[改善箇所説明図]

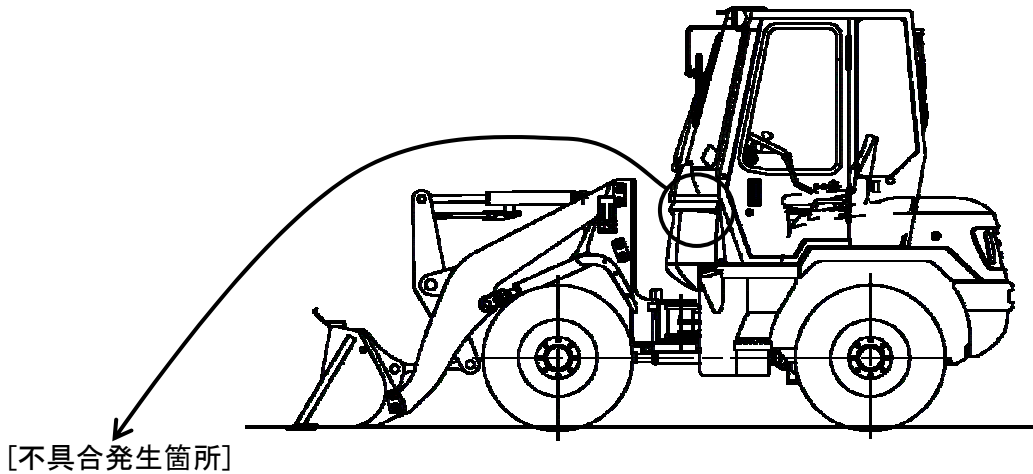
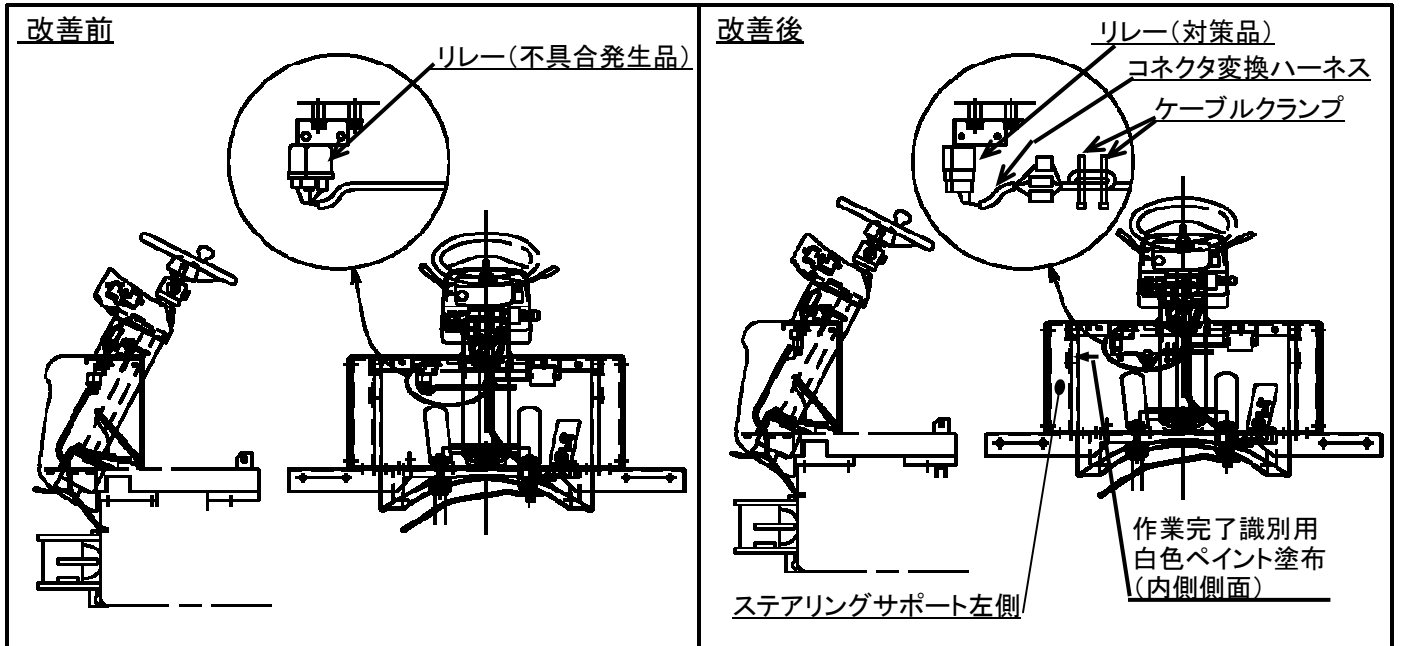
[不具合発生箇所]

盗難防止装置の電気回路において、リレーの仕様が不適切なため、リレー内部のコイルが発熱するものがある。そのため、そのままの状態を使用を続けると、コイルが短絡してヒューズが溶断し、原動機が停止して再始動できなくなるおそれがある。

全車両、リレーを対策品に交換する。

識別: 対策完了車については、ステアリングサポート左側に白色のペイントでマークを表示する。
